AUTORITÀ PORTUALE Marina di Carrara

Oggetto: Adeguamento Tecnico Funzionale del Porto di Marina di Carrara -Lavori di completamento del dragaggio del bacino portuale e del passo di accesso compreso approfondimento dei fondali e gestione della sabbia dragata. – **Integrazioni Spontanee.**

In riferimento al contenuto della riunione tenutasi in data 26 Novembre 2015 presso Codesto Ministero ed alle richieste di delucidazioni ed informazioni, si forniscono, di seguito integrazioni spontanee alla documentazione già inviata con particolare riferimento alle osservazioni contenute nella nota della Regione Toscana n. AOOGR T 0240540 del 11-11-2015:

Figura n. 1: Vista schematica tridimensionale di un tratto di costa.

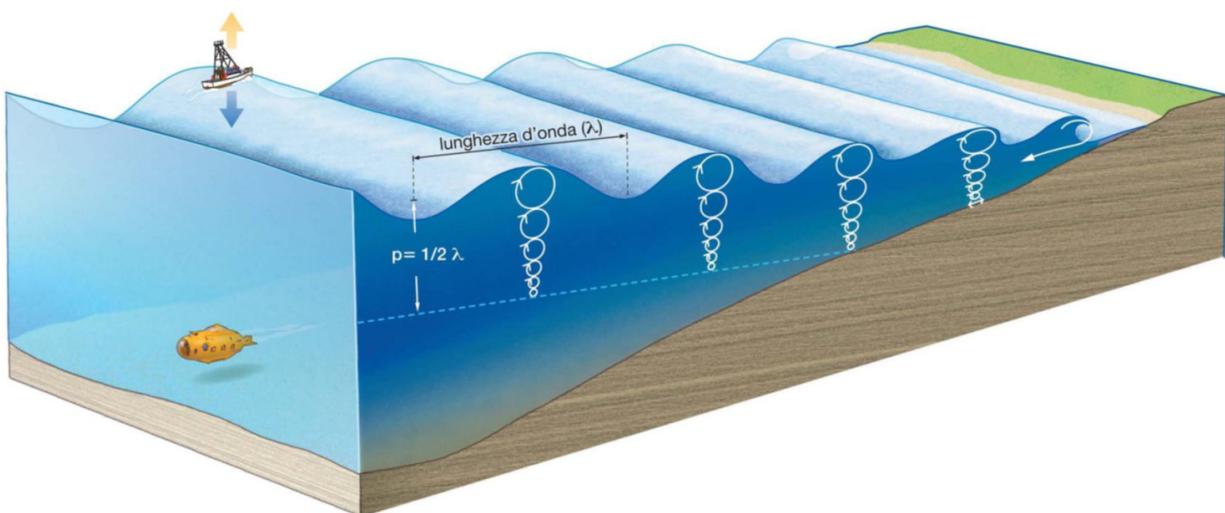
Si chiede quindi di analizzare l'effetto dell'immissione di sedimenti nel mare antistante le foci dei corsi d'acqua presenti nell'area di dragaggio e deposizione (torrente Carrione, fosso Lavello, torrente Ricortola, fosso del Brugiano, fiume Frigido) in relazione al loro possibile interrimento.

Per comprendere la dinamica sedimentaria costiera si è fatto ricorso a due figure esplicative, la prima illustra l'effetto del moto ondoso sui sedimenti e, in definitiva, sulla spiaggia.

Come è possibile notare dalla Fig. 1, il moto ondoso intercetta il fondo marino a profondità correlate all'altezza delle onde incidenti. Le onde più alte in assoluto intercettano il fondo del mare ad una profondità (c.d. profondità di chiusura) oltre la quale nessuna mareggiata è in grado movimentare i sedimenti. Le onde sono anche il mezzo mediante il quale il mare sposta i sedimenti lungo costa. Esse agiscono come "nastro trasportatore" della sabbia presente lungo la fascia attiva sedimentaria. La deposizione della sabbia in questa fascia consente quindi al moto ondoso di selezionare naturalmente e di trasportare la sabbia dove questa è più stabile. Una ulteriore azione positiva compiuta dai sedimenti depositati è quella della dissipazione dell'energia delle onde prima che esse arrivino a riva. Occorre evidenziare che tale dinamica è la medesima che si verifica in caso di notevoli apporti di sedimenti da parte dei corsi d'acqua. Questi sedimenti prima si accumulano alla foce del fiume e poi il mare, con le onde, sbanca i depositi e distribuisce la sabbia, selezionandola, lungo la riva.

Fig. 4: Area di monitoraggio morfologico e sedimentologico ampliata.

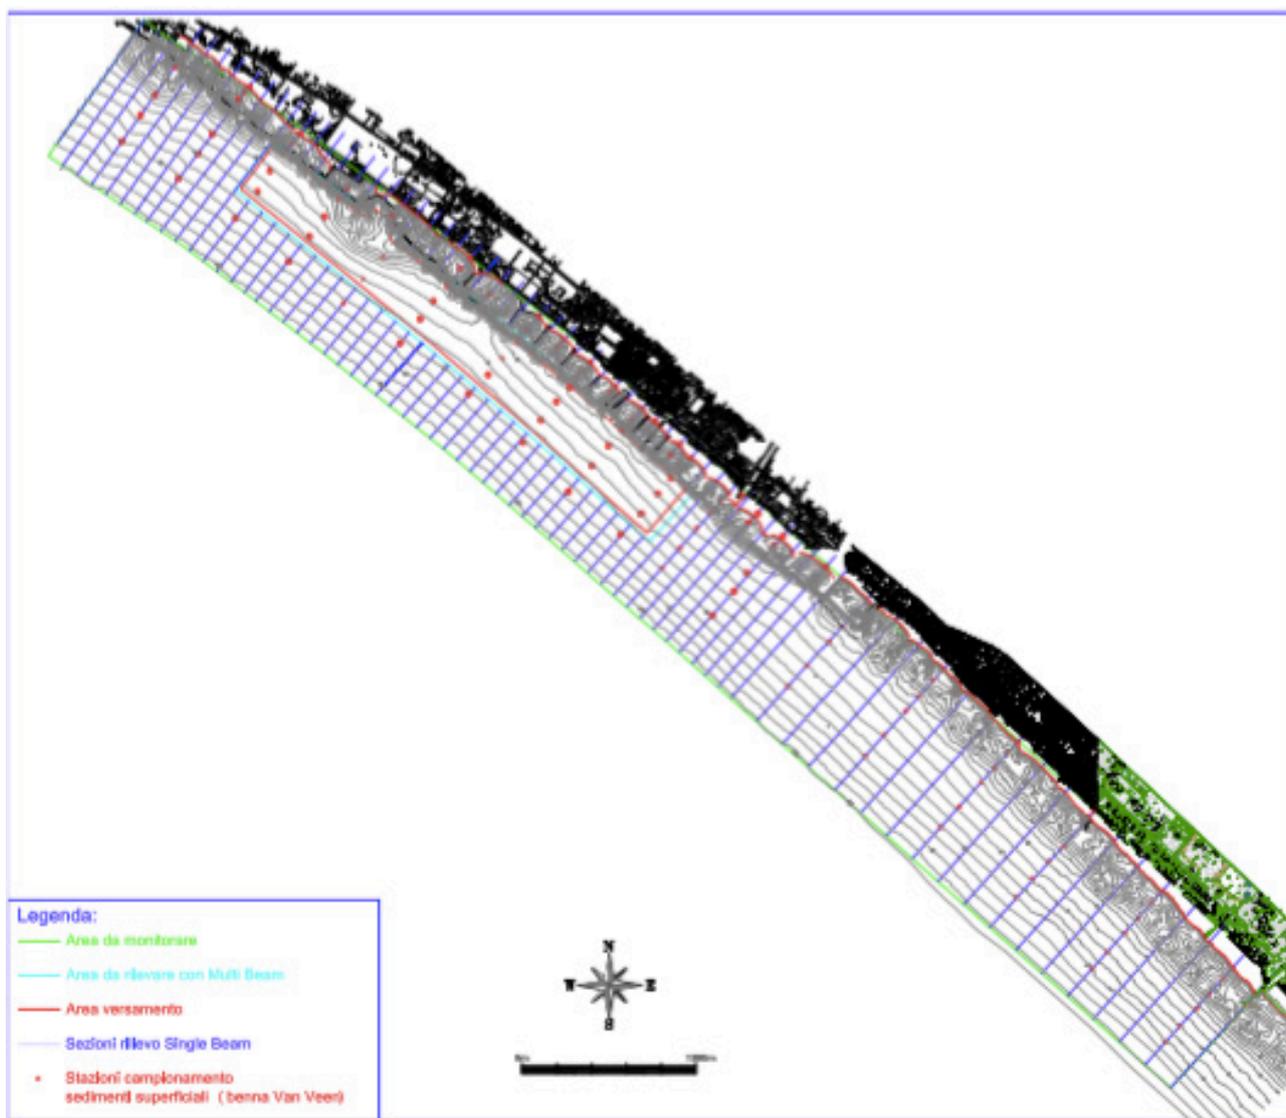
Con riguardo al monitoraggio post operam si osserva che non sono previste azioni di nessun tipo a seguito di risultati inattesi; si chiede pertanto di approfondire detto aspetto, indicando analiticamente gli accorgimenti da prevedersi in tale evenienza.

Si provvederà, in fase di monitoraggio post operam, ad ampliare l'area di monitoraggio come da planimetria riportata in Fig. 4. Si fa presente che il monitoraggio morfologico e sedimentologico dell'area dell'intervento è oggetto della convenzione stipulata con l'Università degli Studi di Firenze che prevede due anni di monitoraggio post operam.
